Dalvegur 30

Byggingarleyfisumsókn fyrir dreifistöð

Dags. 22.09.2025

Umsögn skipulagsfulltrúa

Uppdrættir:

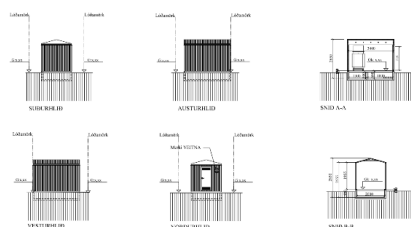
Vegna áberandi staðsetningar á verslunar- og þjónustulóð í Kópavogi við fjölfarinn veg, bæði akandi, hjólandi og gangandi umferðar er mikilvægt að vanda efnisval og hönnun á dreifistöð, hafa uppbot í klæðningu og að útlit dreifistöðvar rýri ekki götummynd.

Útlit dreifistöðvarinnar skv. byggingarlýsingu þykir ekki í samræmi við skilmála gildandi deiliskipulags en í þeim er kveðið á um að vanda skuli efnisval og hönnun. T.d er hægt að líta til annarrar dreifistöðvar við sömu götu, milli Dalvegs 32A og 32B sem hefur viðarklæðningu og uppbot í klæðningu.
